Concerne : Loi du 15 mai 2018 relative à l'évaluation des incidences sur l'environnement (EIE)

Evaluation du projet « PAP Quartier Alzette » à Mersch sur le territoire de la commune de Mersch – Demande d'avis concernant le champ d'application et le niveau de détail du rapport d'évaluation

PAP Quartier Alzette

Avis spécifique du Département de l'environnement sur le champ d'application et le niveau de détail du rapport d'évaluation

Annexe : Carte de superposition du site et de la zone prioritaire d'habitation (ZPH) du projet de PSL

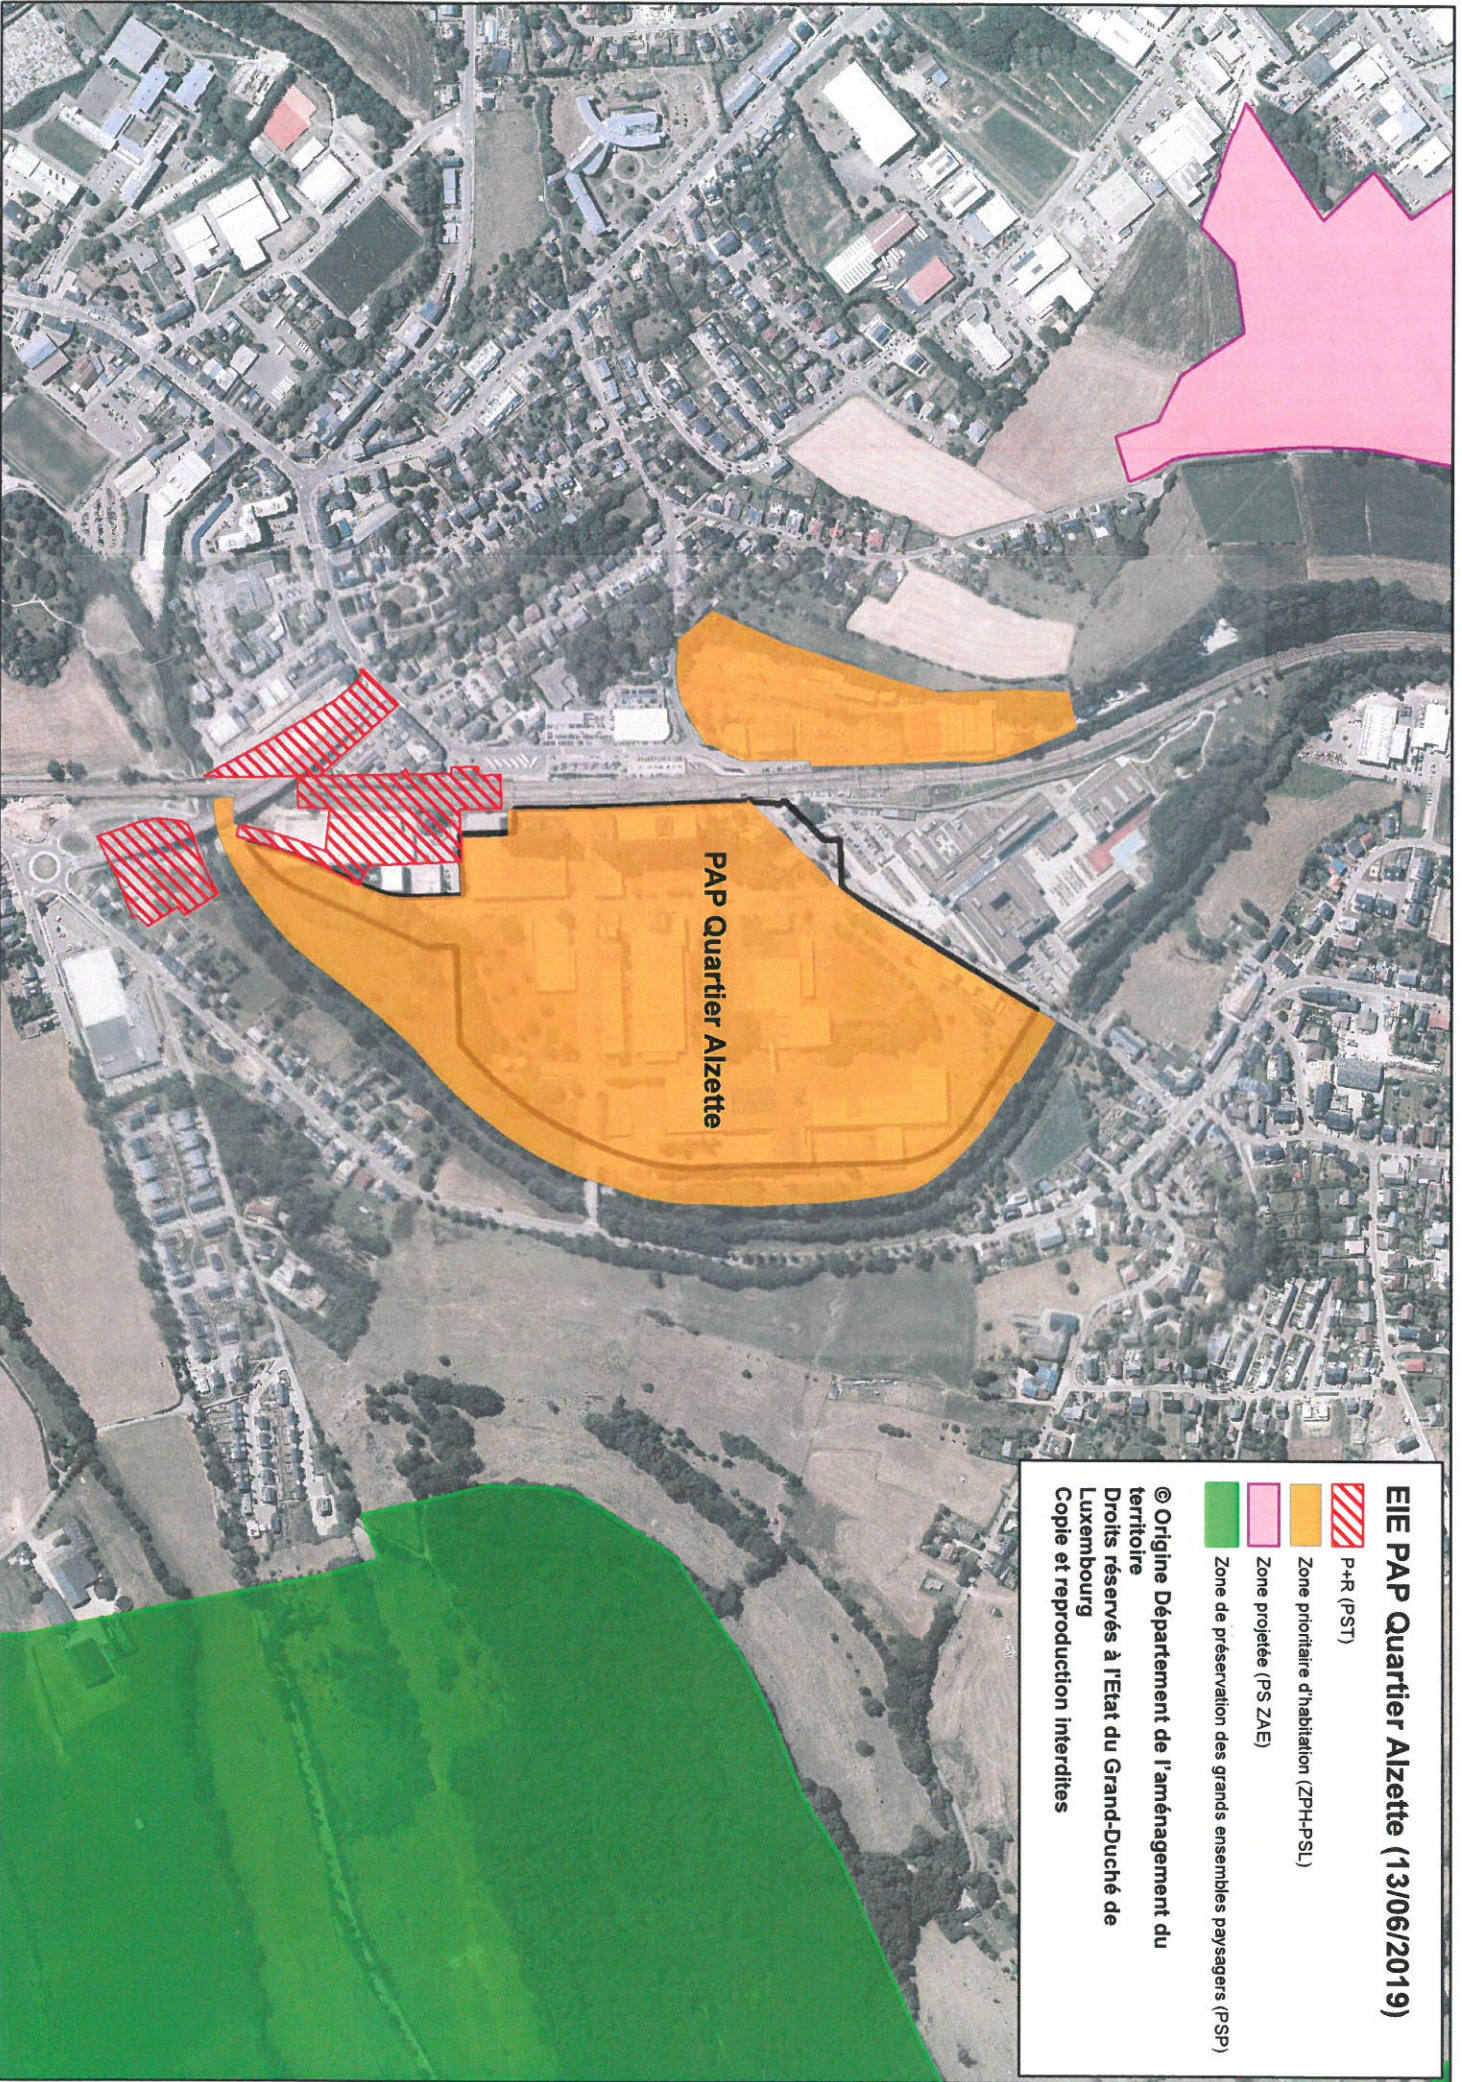
Pour la suite de l'évaluation, nous invitons les auteurs de l'EIE et les promoteurs du projet de PAP à prendre en considération les mesures de réduction, mitigation ou compensation des effets environnementaux négatifs recommandées par l'évaluation environnementale stratégique des projets de PSL et PST. Ceci comprend le non-développement de la bande inondable HQ 10 et HQ 100 le long de l'Alzette. Au titre de la cohérence, l'EIE du projet de PAP devrait aussi intégrer le projet PST 7.5 de pôle d'échanges avec park&ride à la gare de Mersch (cf carte jointe en annexe).
